INFO'RAPID

XM

14

Recueil de Notes N° MAN 008930

Bruit de tôle dans custode.

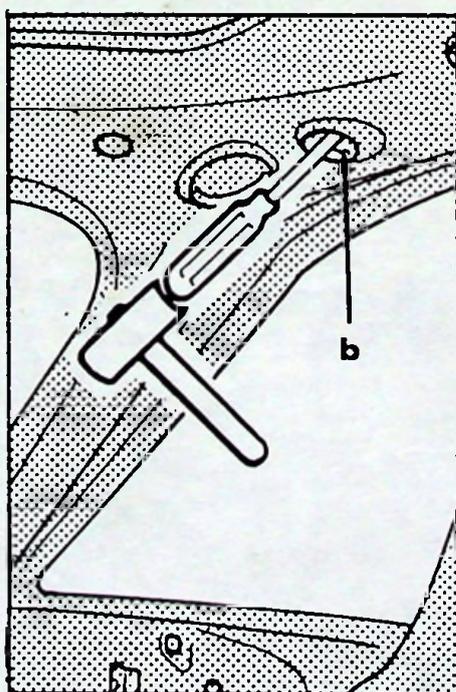
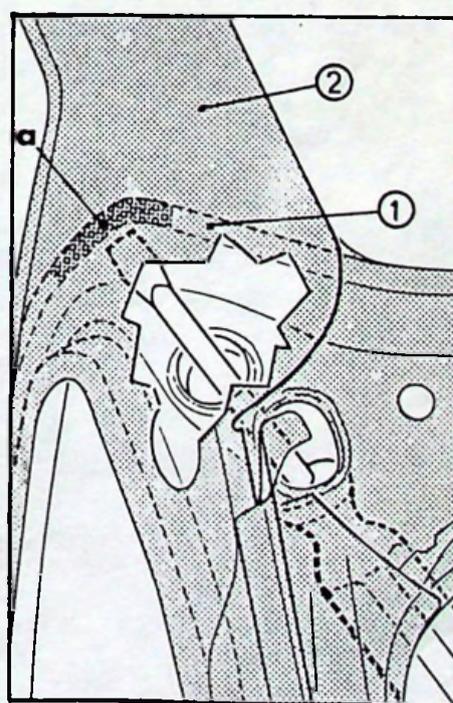
CONSTATATION : Bruits de claquement à l'arrière, au niveau des custodes.

DIAGNOSTIC : Proximité entre le renfort supérieur (1) de la doublure de pied arrière et le panneau de côté (2), en «a».

REMEDE : Déformer le panneau de côté de façon à l'écarter du renfort supérieur.

- Déposer la garniture de pied arrière.
- A l'aide d'un tournevis, passer par l'orifice «b» et déformer le panneau de côté (2).

Sièges avant

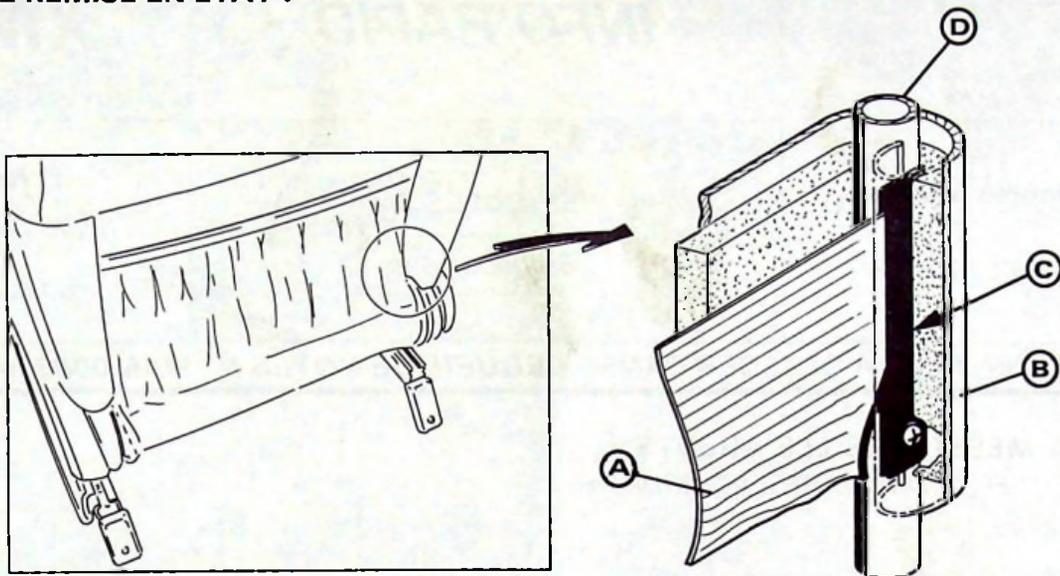
CONSTATATION : Dégrafage du garnissage (revêtement du vide-poches) à l'arrière des sièges avant en particulier en partie latérale inférieure.

DIAGNOSTIC : Pincement insuffisant du revêtement du siège par le guide de maintien.

REMEDE : Déposer le siège et effectuer les opérations suivantes :

- 1° - Percer un trou \varnothing 4 mm à travers le guide de maintien (C) et le tube (D). Ce trou sera légèrement désaxé vers l'extérieur du siège (1 à 2 mm par rapport à l'axe vertical) et à quelques millimètres de la base du guide (C).
- 2° - Introduire le revêtement (A) du vide-poches dans son guide de maintien (C) à l'aide d'un couteau à enduire.
- 3° - Serrer la vis Parker \varnothing 4,8 x 16 mm (Réf. PR : 79 03 016 079, en passant à travers le guide (C), le revêtement (A) et le tube métallique (D).
- 4° - Mettre le revêtement (B) du siège dans le guide (C) en commençant par le haut (cette opération peut être faite à la main).
- 5° - S'assurer du bon maintien du vide-poches en le tirant raisonnablement plusieurs fois.

Finition console centrale

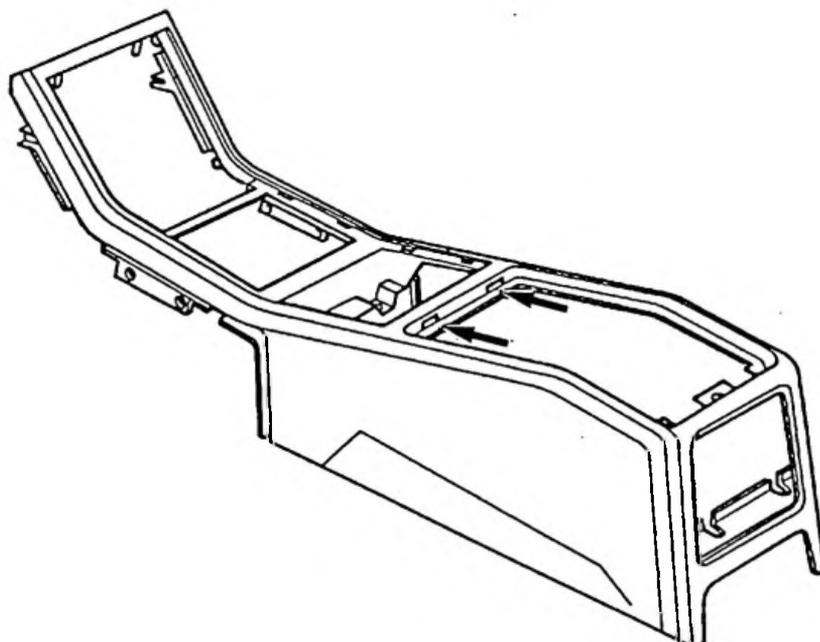
CONSTATATION : Mauvais aspect du joint sur console centrale au niveau de l'accoudoir électrique.

DIAGNOSTIC : Joint caoutchouc se décolle de la console.

REMEDE : Sur le joint :

– Supprimer les deux tétons de fixation latéraux (→)

- Percer, au droit de ces tétons, un trou de $\varnothing = 6$ mm.
- Placer dans ces trous une agrafe référence : 79 03 072 170.
- Fixer l'ensemble sur la console.

Lève-glace électrique

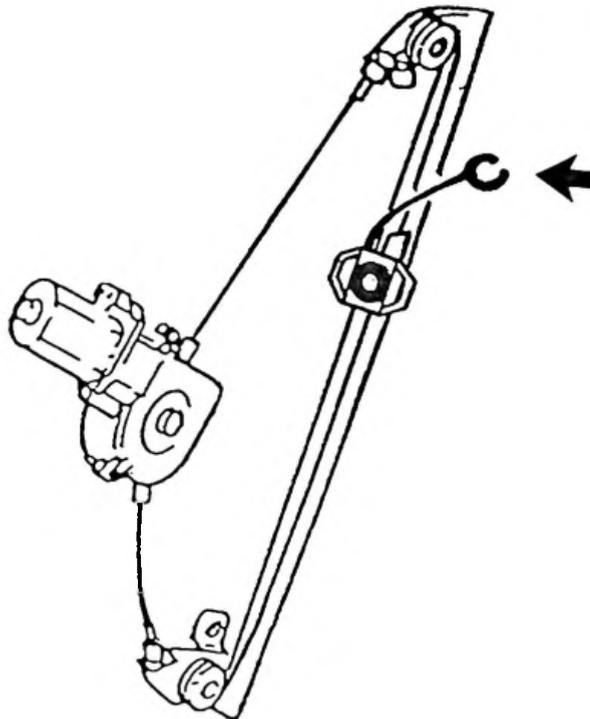
CONSTATATION : Le lève-glace ne fonctionne plus.

DIAGNOSTIC : Mauvaise tenue du clip plastique de verrouillage de la glace (➡).

REMÈDE : Monter l'agrafe métallique disponible à DPR sous la référence : **79 03 066 995**.

**Câbles de commande d'ouverture
du capot moteur**

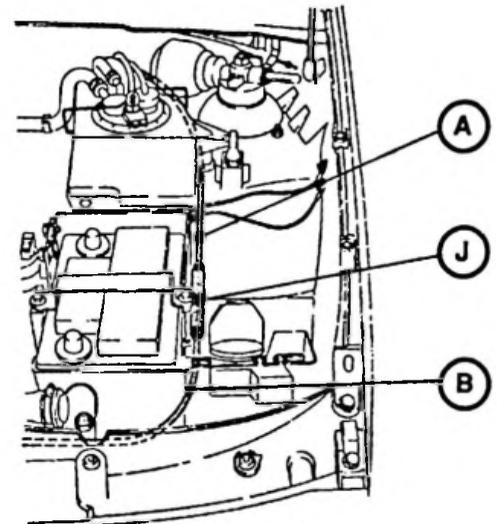
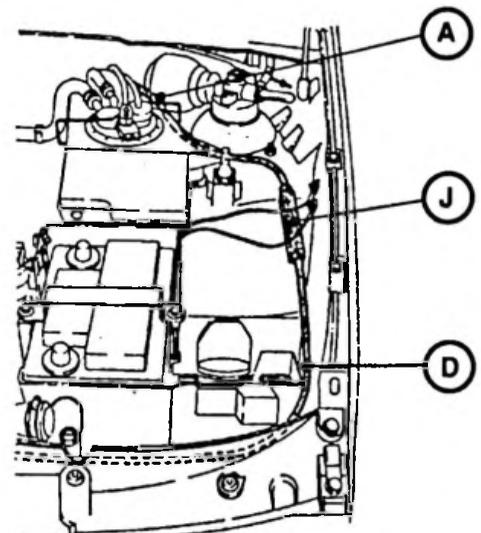
Le dispositif d'ouverture du capot moteur des **CITROËN XM** est modifié en démarrage progressif depuis le Numéro d' **Organisation PR 5174**.

Le point J est placé sous le réservoir de LHM (au lieu d'être sous le filtre à air).

RÉPARATION : (des véhicules sortis antérieurement à la modification).

Les Pièces de Rechange Commerce ne commercialisent que les nouveaux câbles **C** et **D**.

Le remplacement d'un câble **A** par le nouveau câble **C** implique de demander en outre, le nouveau câble **D**.

Le câble **B** peut être remplacé par un câble **D** tout en conservant le câble **A** d'origine : pour cela, modifier le parcours du câble selon le schéma ci-contre.

Fig. : CSAQ00AD

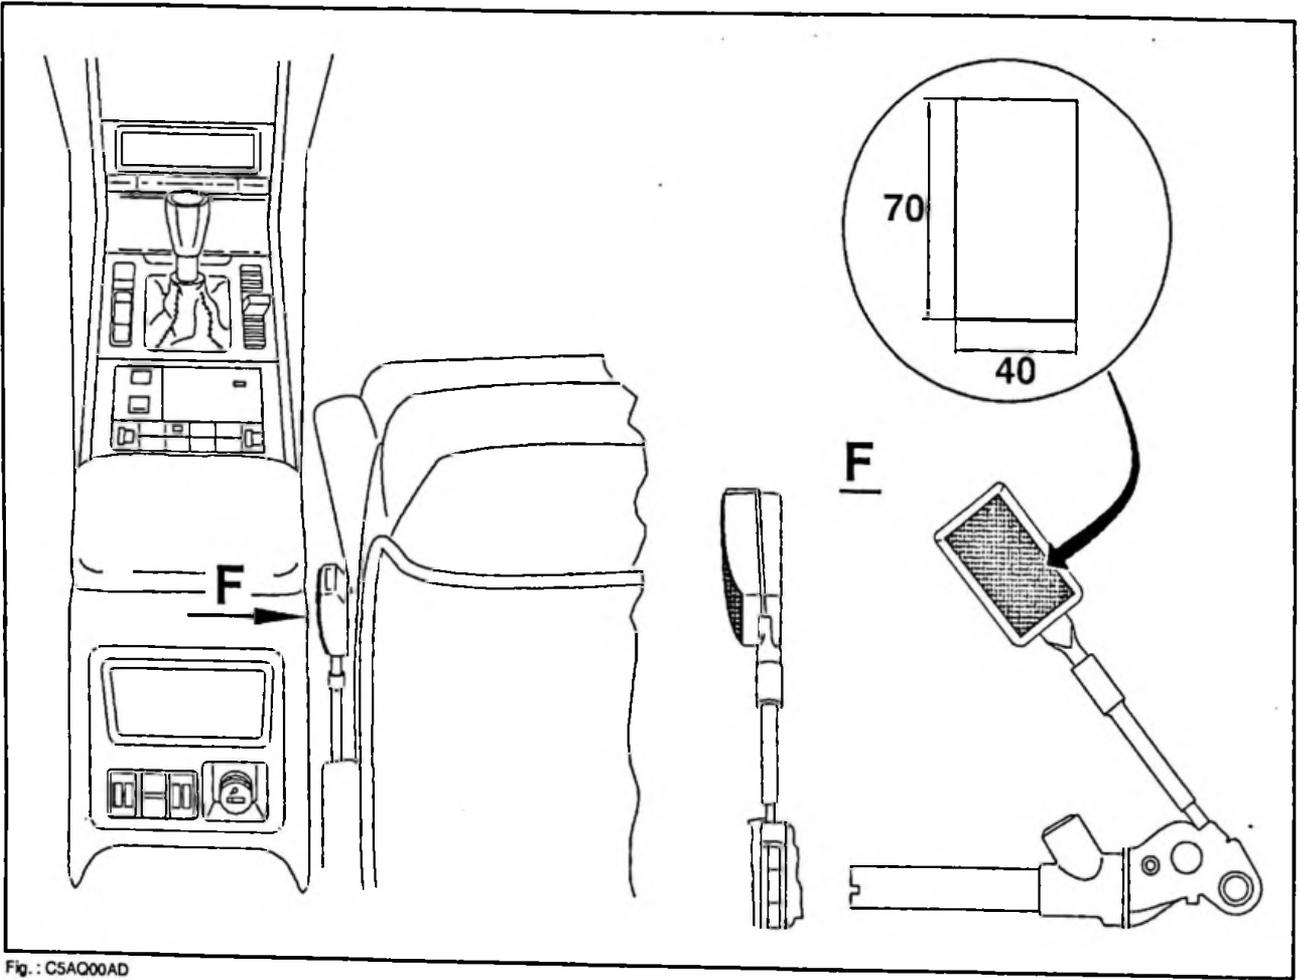
Boîtier de ceinture avant droit bruyant sur console centrale en roulage.

Interférence entre le boîtier de ceinture avant droit et console centrale en roulage.

Poser une feutrine autocollante sur le boîtier de ceinture avant droit, côté console centrale.

La feutrine autocollante est disponible aux Pièces de Rechange sous la référence 8978 W4.

Bloc de contrôle

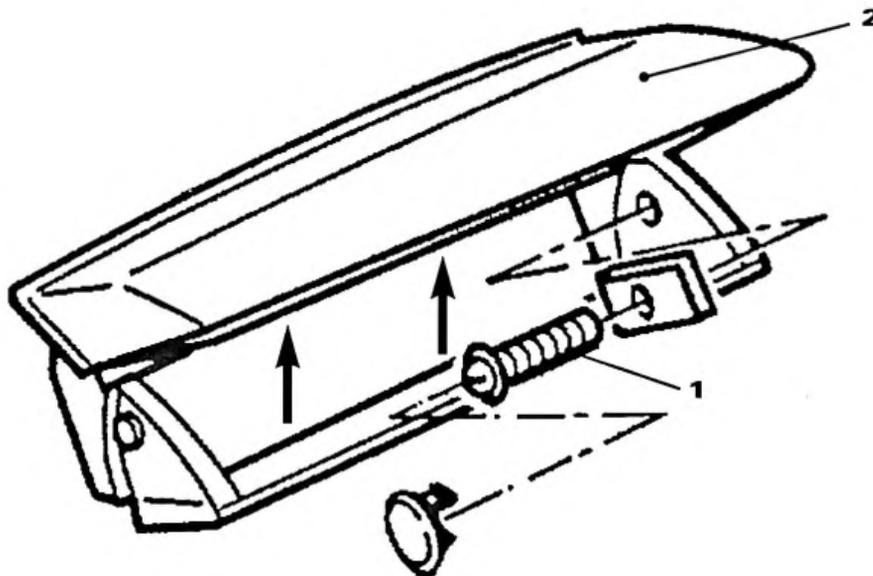
CONSTATATION : De nuit, réverbération des inscriptions du compteur dans le pare-brise.

REMEDE : Coller une feutrine à l'intérieur de la visière du bloc de contrôle :

- Déposer les deux vis de fixation (1).

- Déposer la visière (2).

- Coller la feutrine → à l'intérieur de la visière.

(fig 2) Porte Avant

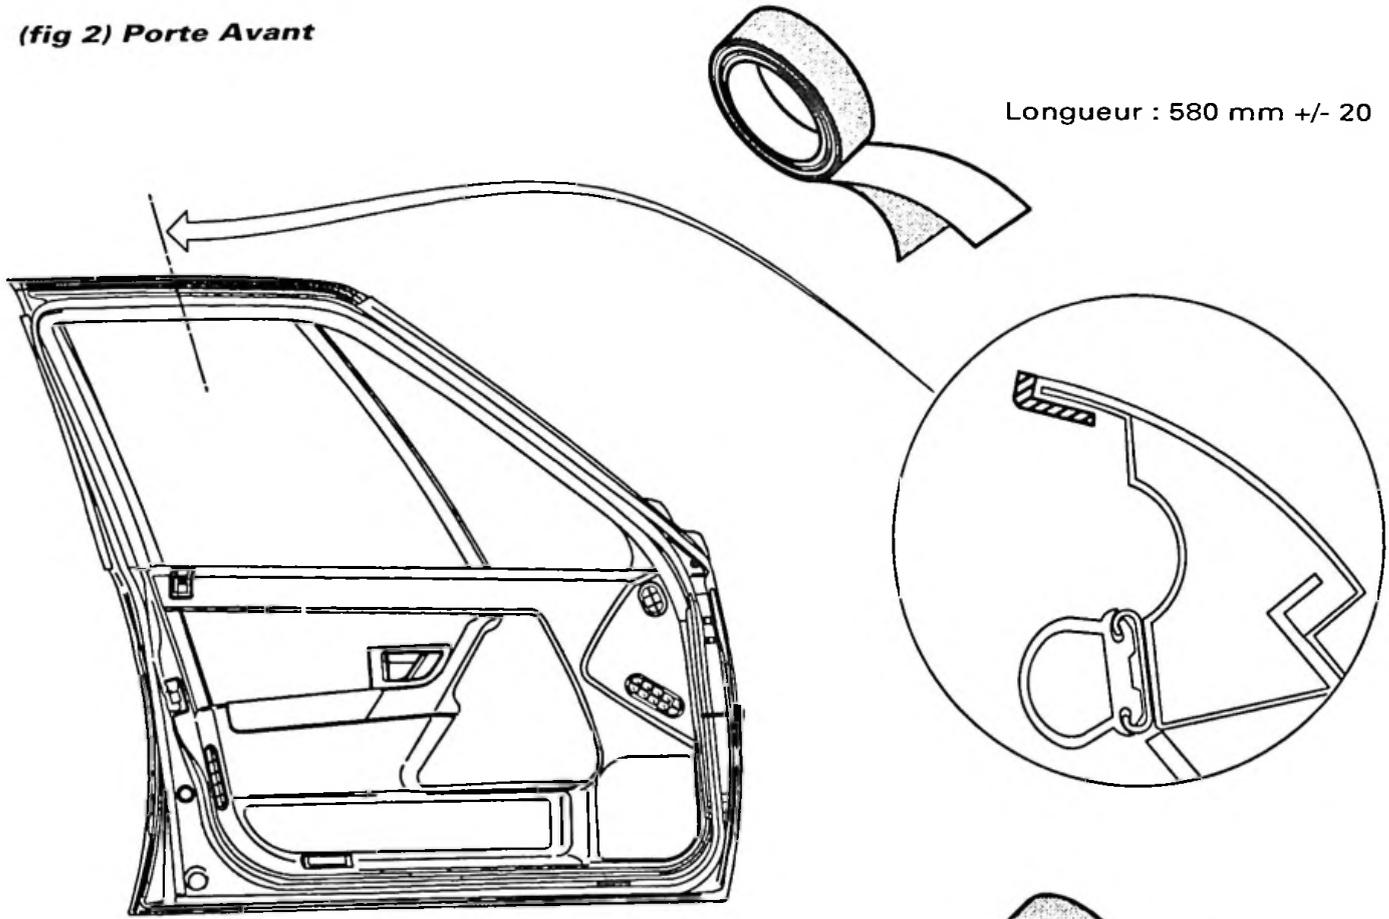
CONSTATATION : Crissement entre joint de jet d'eau et portes.

CAUSE : Frottement des portes sur les zones de contact avec le joint de jet d'eau.

REMÈDE : Vérifier l'absence du renfort de joint de jet d'eau.
Mise en place sur les portes du film adhésif en polyéthylène (de la société 3M) disponible à P.R.C. sous la référence :

Poser le film adhésif sur le haut des portes comme indiqué :

Longueur : 580 mm +/- 20

fig 1

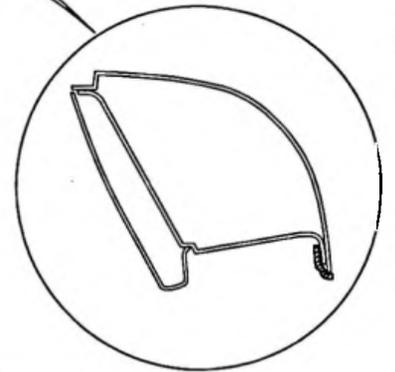
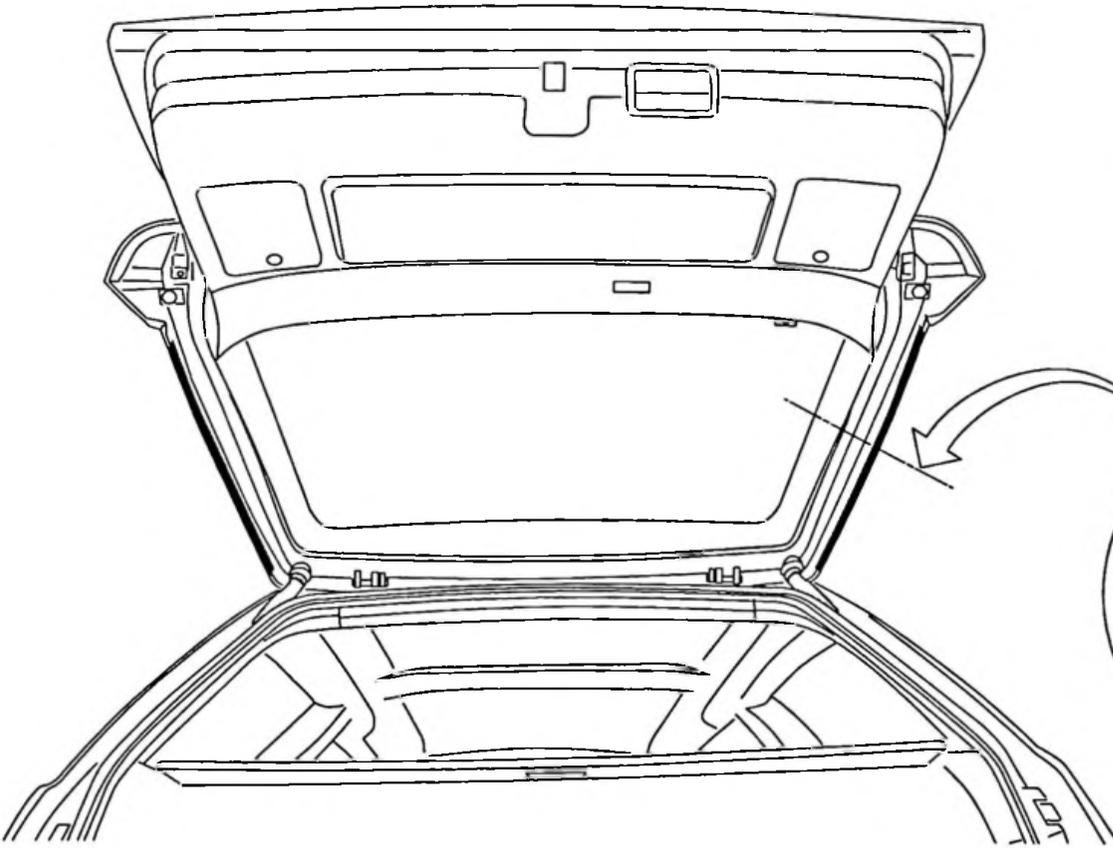
CONSTATATION : Crissement du volet arrière.

CAUSE : Frottement des parties latérales à gauche et à droite du volet arrière sur les lèvres de custode.

REMEDE : Mise en place, sur les parties latérales du volet, d'un film adhésif en polyéthylène (de la société 3M) disponible à P.R.C. sous la référence :

Il faut impérativement que les zones de collage (voir fig 1) soient exemptes de toute pollution : pour cela, nettoyer les tranches droite et gauche du volet qui sont en contact avec la lèvre des custodes (utiliser du trichloréthane ou de l'alcool à brûler).

Poser le film adhésif sur les parties latérales comme indiqué : **(fig 1) et (fig 2)** au verso.

**Marquage
Numéro de châssis**

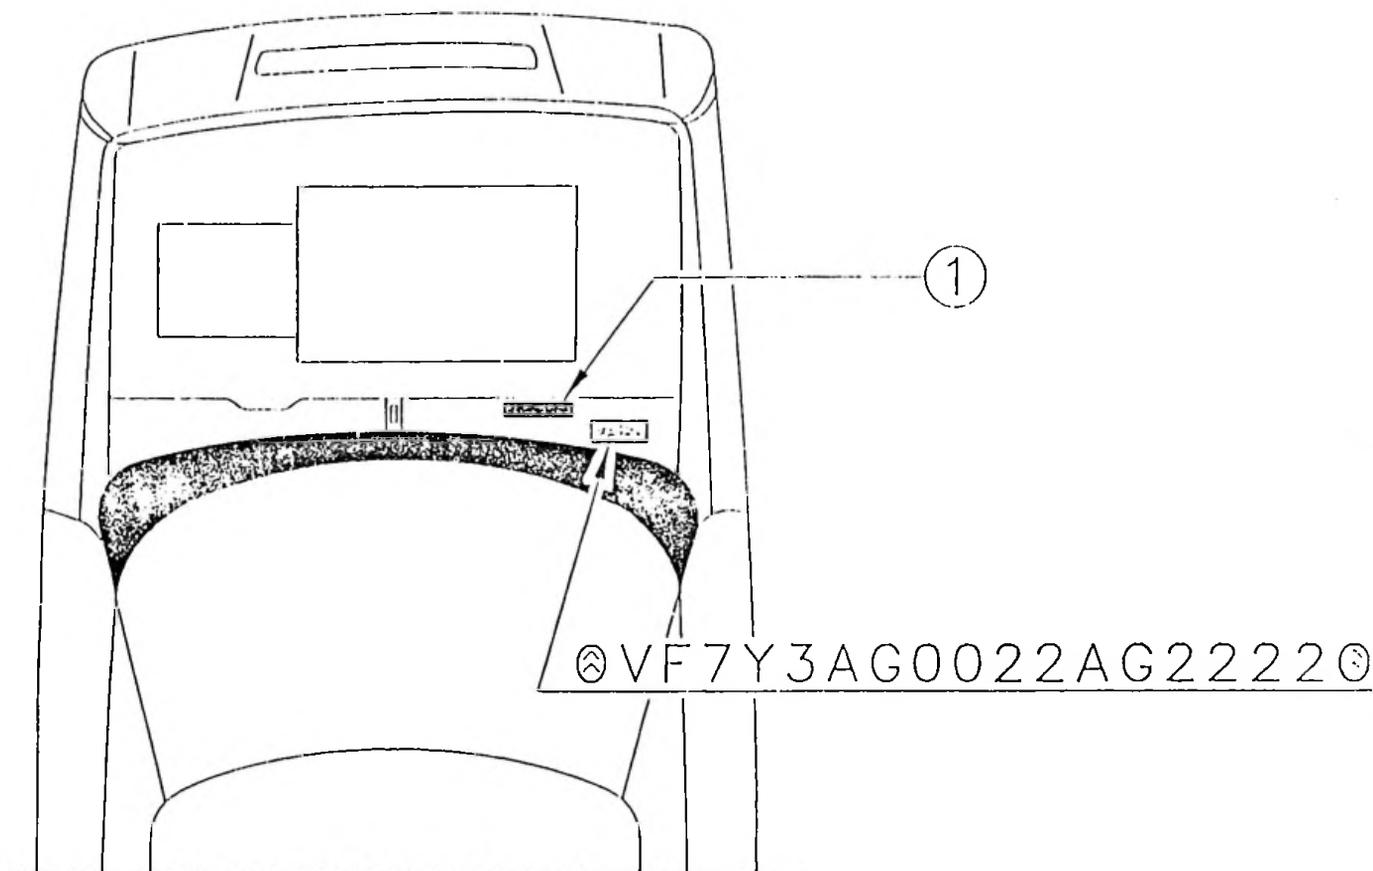
CONSTATATION : Numéro de châssis illisible, sur caisse, suite à corrosion.

REMÈDE : Désoxyder puis protéger la zone de lecture.

- 1) Ouvrir le capot moteur au maximum (décrocher les équilibres).
- 2) Désoxyder la zone du N° de châssis à l'aide du produit
N° PR : **ZCP 830 412 A**.

- Nettoyer à l'alcool la zone du numéro de châssis et l'essuyer.
 - A l'aide d'un pinceau, appliquer cette solution sur la zone du N° de châssis et laisser agir 5 minutes.
 - Rincer abondamment à l'eau.
- Ⓐ Le marquage est lisible, assurer la protection de la zone.
- Nettoyage à l'alcool.
 - Essuyage.
 - Appliquer sur toute la zone de marquage un vernis de protection
N° PR : **ZCP 830 413 A** et laisser sécher 5 minutes.
 - Poser un film protecteur à prendre dans N° PR : **ZCP 830 394 A**
